品番	HH09011R	品名	カバー	1 / 3
----	----------	----	-----	-------

衛生陶器補修品互換性情報 No. E0026

件名 タンク整流ジャバラについて

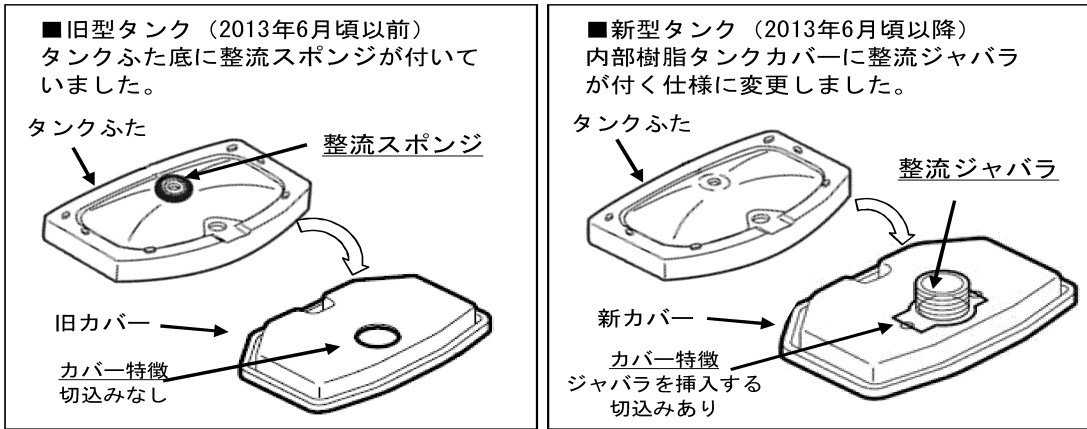
タンクふた底の違い
 ■対象製品のタンクふたには、ふた底に整流スポンジが付いているものと、付いていないものがあります。 2013年6月頃から順次整流ジャバラ式に切り替えられています。
 (新旧でカバー形状は異なりますが、整流ジャバラのみの取り替えは可能です)

- 《ポイント》
- 現行製品は整流ジャバラ式に切り替わっていますので、整流スポンジは付いていません。
 - 現在のタンクふた、陶器タンク式、内部樹脂タンク式、内部樹脂カバーのみの補修品には、整流ジャバラが付いていますので、補修の際、タンクふた底に整流スポンジが付いている場合は、はがして整流ジャバラ式に切り替えてください。
 - 整流スポンジを付けたまま整流ジャバラ仕様のカバーを付けると、ふたが浮いてがたつきや漏水の原因となりますので、必ず整流スポンジは、はがしてください。
 - 既に整流ジャバラが付いている製品に対して、補修品を手配すると整流ジャバラがだぶる場合があります。その場合は破棄ください。
